Rue Jeanne d'Arc en deux sens

Nancy

À Vandœuvre-lès-Nancy, le 2 février 2024.

Illustration 1: La Rue Jeanne d'Arc est pensée pour accueillir une circulation automobile dans les deux sens - Streetmix - EDEN 2021

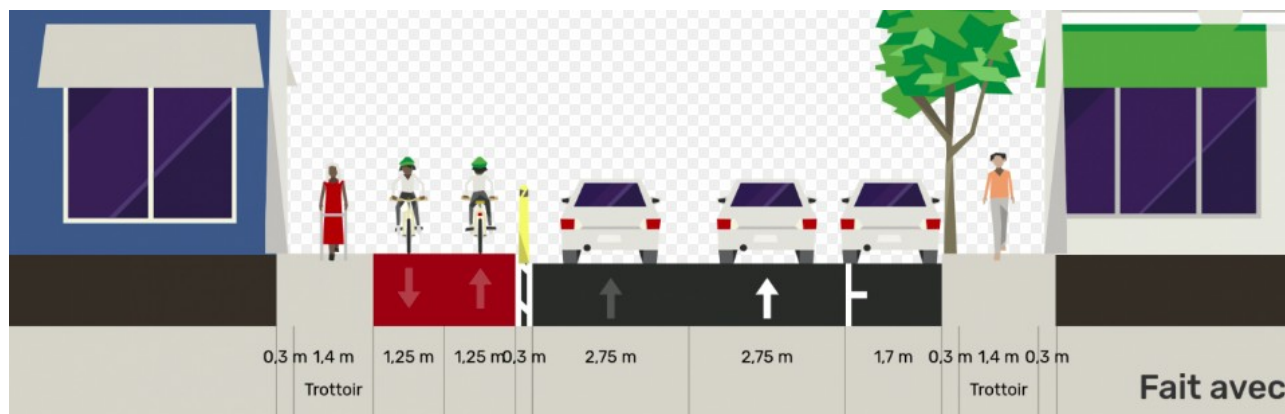
Est proposé la mise en deux sens de la circulation pour les automobiles sur la Rue Jeanne D'arc à Nancy ainsi que sur son prolongement Rue de Vaucouleurs à Vandœuvre-lès-Nancy. En effet, il s'agit assurément du moment idéal pour mettre à exécution ce pour quoi la Rue Jeanne d'Arc a conservé au préalable deux voies de circulation pour automobiles.

Cela permet de réduire à deux voies de circulation le Boulevard Georges Clemenceau à la place de trois comme indiqué sur les découpes de profil, qui seraient alors principalement dédiées aux transports en commun, partagées avec les riverains. Cette réduction de la largeur de la chaussée principale permettra d'allouer quelques mètres supplémentaires pour les piétons, la végétation, du mobilier urbain pour les riverains (par exemples des bancs sous l'ombre des arbres).
